Bilag: 1.1

El teknisk gennemgang af Skole

Sagsnavn:
Håndbækskolen

Dato: 04-09-2025

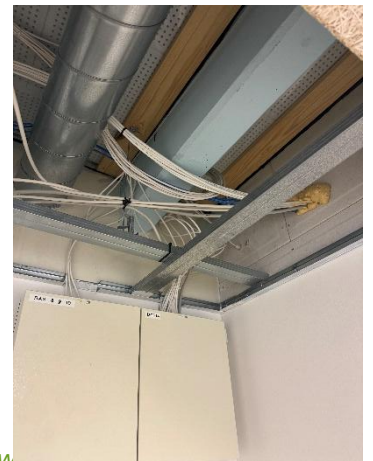
C1 Manglende dæksel. Lokale 0,50

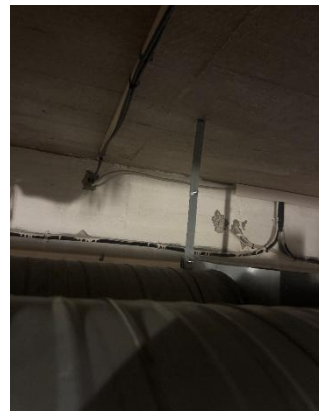
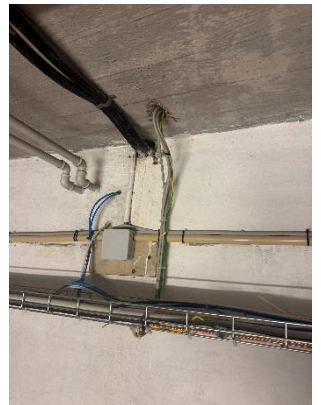
C2 løst kable til stikkontakt i bygning øst aula.

C2 Manglende låg på kanal i rengøringsrum Øst /nord

C2 Løse kabler i pedel værksted i kælder øst.

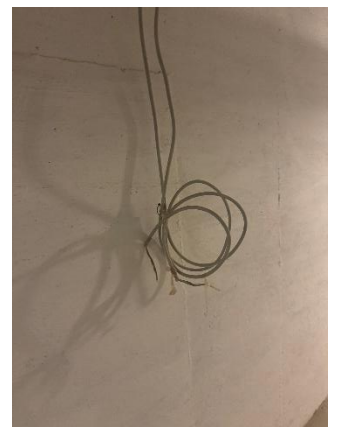
C2 Manglende låg i rock cafe bygning øst/syd.

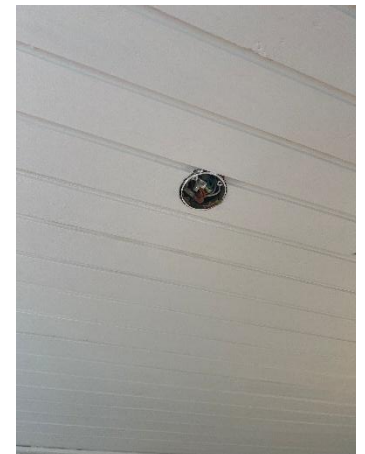
C3 manglende dåse på samling teknik kælder under svømmehal

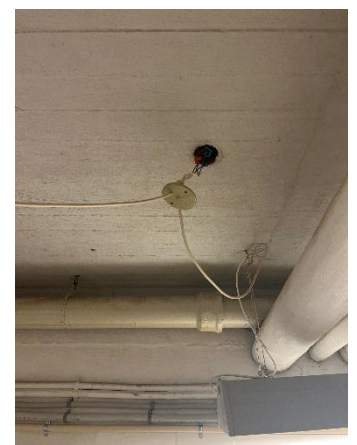
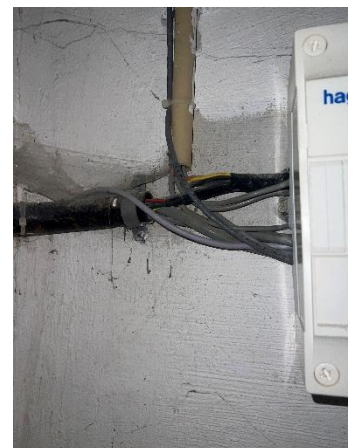
C3 manglende afskærmning teknik tavle under svømmehal

C3 Manglende dåse på kabel Gang kælder

C3 manglende dæksel i svømmehal lære omk.

C3 manglende afskærmning i kælder gang Øst/syd.
